UTVÄRDERING AV DABBSJÖ MOT NORSKA OCH SVENSKA RIKTLINJER

SwedCOLD 2019-04-09

Dabbsjö, huvuddata

Fribord (klasse 4 = klasse A)

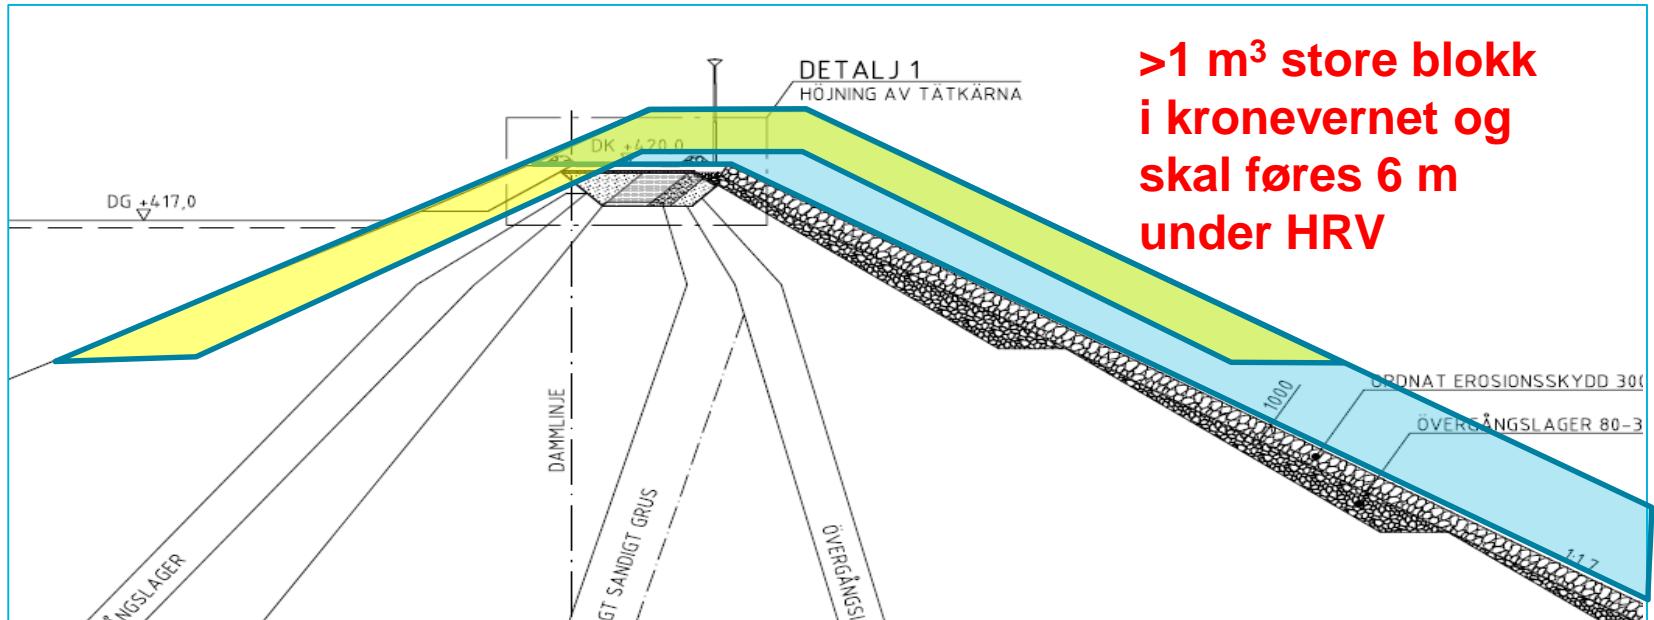
- ▶ Dammens og tetningskjernens fribord er tilfredsstillende med hensyn på **naturgitte laster**, men ikke med hensyn til minimumskrav for en dam i høyeste bruddkonsekvensklasse

Instrumentering

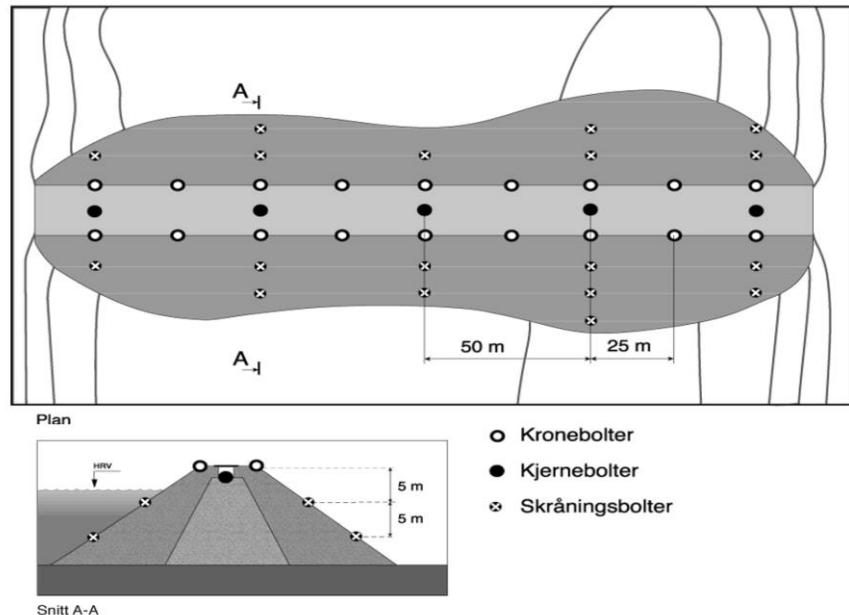
For få kjernebolter

Dammen har totalt 8 stk. poretrykksmålere for overvåking av poretrykk i nedstrøms filter og støttefylling.

Kravet til poretrykksmåling ville neppe blitt aktuelt i Norge når kun deler av støttefyllingen er fundamentert på løsmasser med mindre mektighet.

Manglende skrånings- og kronebolter

Beredskapsmessig nedtapping

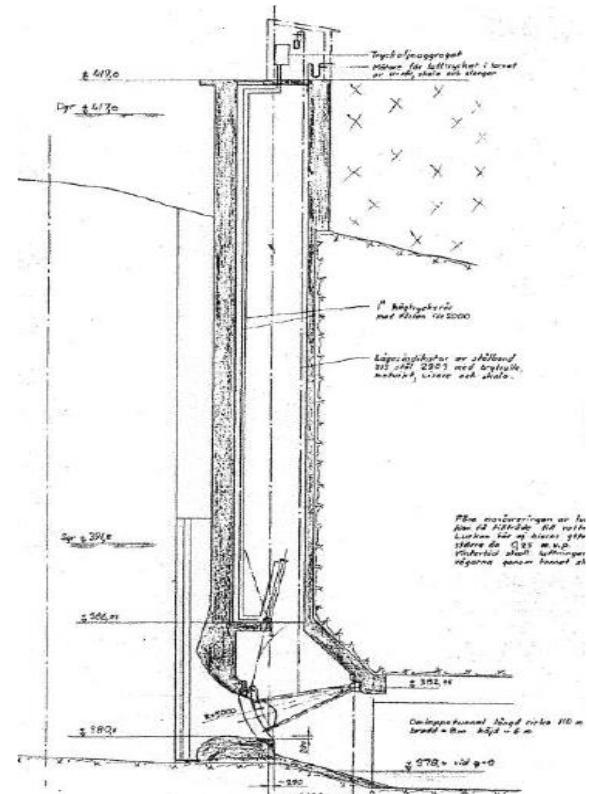
- ▶ NVE –krav
 - ca 1 m/døgn til 6 m under HRV (DG)
 - ▶ Dabbsjö har noe for lav tappekapasitet:
 - ca. 0,6-0,7 m/døgn
 - ca. 10 døgn for å senke 6 m
 - Avviket fra kravet på ca. 1 m/døgn vil sannsynligvis bli akseptert.
 - ▶ På grunn av usikkerhet rundt manøvrering av bunntappelukken ved DG ville det blitt stilt krav om oppgradering av denne.
